监理工作联系单

工程名称：马鞍通威新能源和县善厚渔场 20MW 渔光一体光伏发电项目

编号：ZHJL-SHGF-13

主题：关于光伏区施工质量、材料事宜

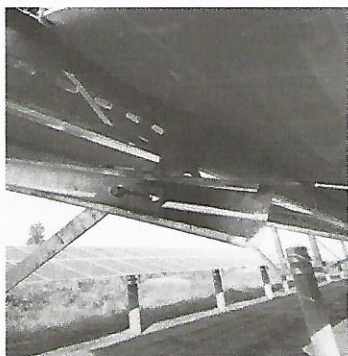
电缆预留过紧

电缆破皮

斜梁违规焊接

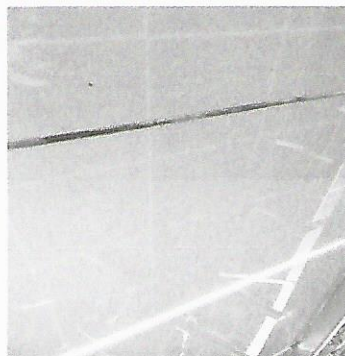
直拉条镀锌脱落生锈

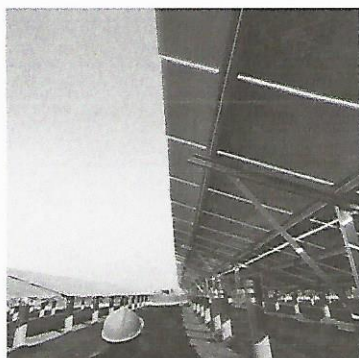
光伏板存在锯口

桥架防腐不到位

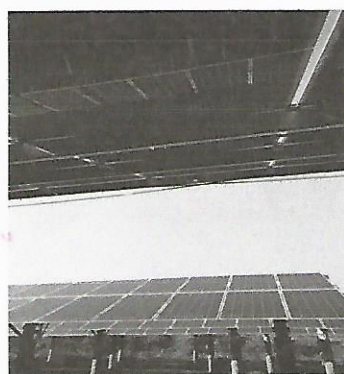
保洁不到位

直拉条斜拉条紧固不到位

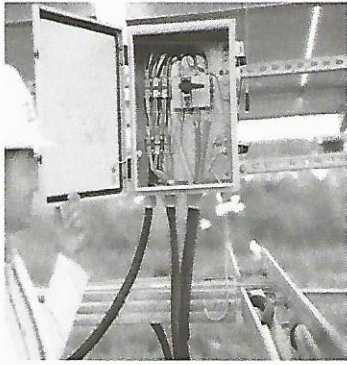
接线不规范

材料乱丢乱放

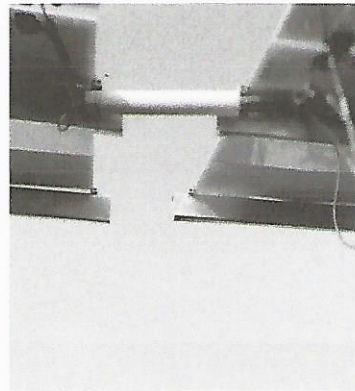
电缆没有顺直

套管长度不够

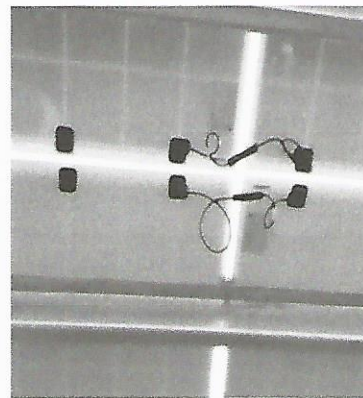
接地扁铁氧化

插头不得在缝底
